Tilsynsrapport

sak 2016-02

Oppfølging av stikkprøvekontrollar
i driftskontraktar

Saksnummer	2016-02
Publiseringdato	28.04.2016
Tilsynslag	Ingebjørg Midthun, tilsynsleiar Kenneth Lyngsgård, fagrevisor vegfagleg Heming Lundestad, fagrevisor vegfagleg Tonje Tvilde, fagrevisor juridisk
Tilsynspart	Statens vegvesen, Region sør

620 RV7 15/14.506
Hol, Haugastølvegen
03.02.2016 11:33

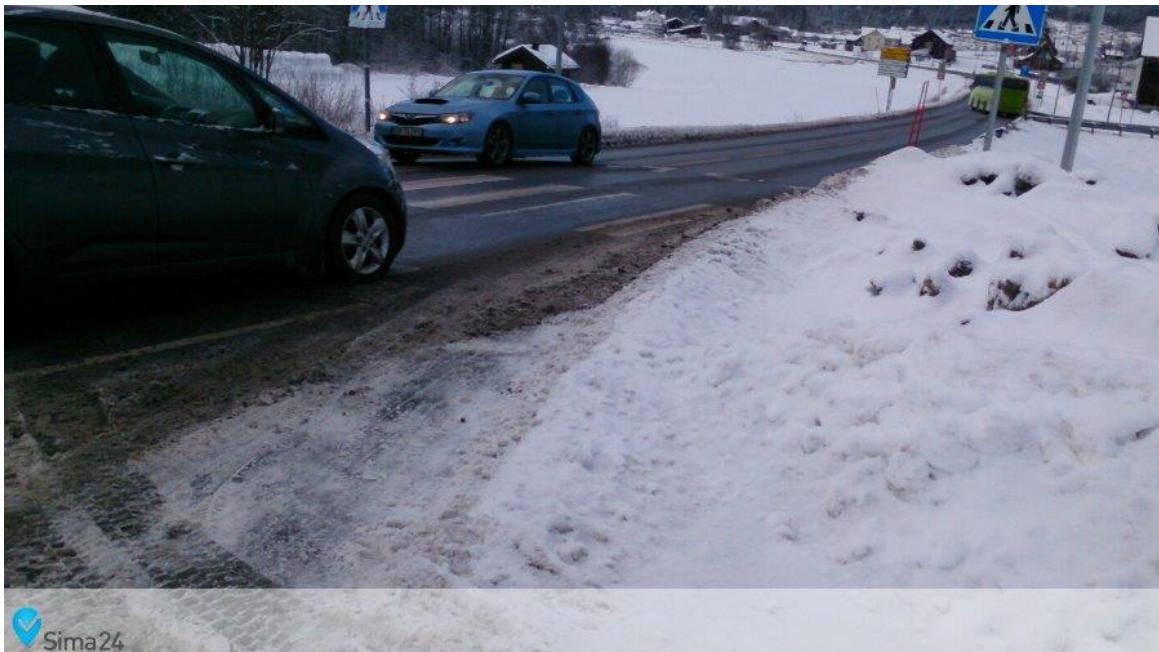
Skilt er uleseleg grunna snø. Vegtilsynet fann fleire slike avvik på Rv7.
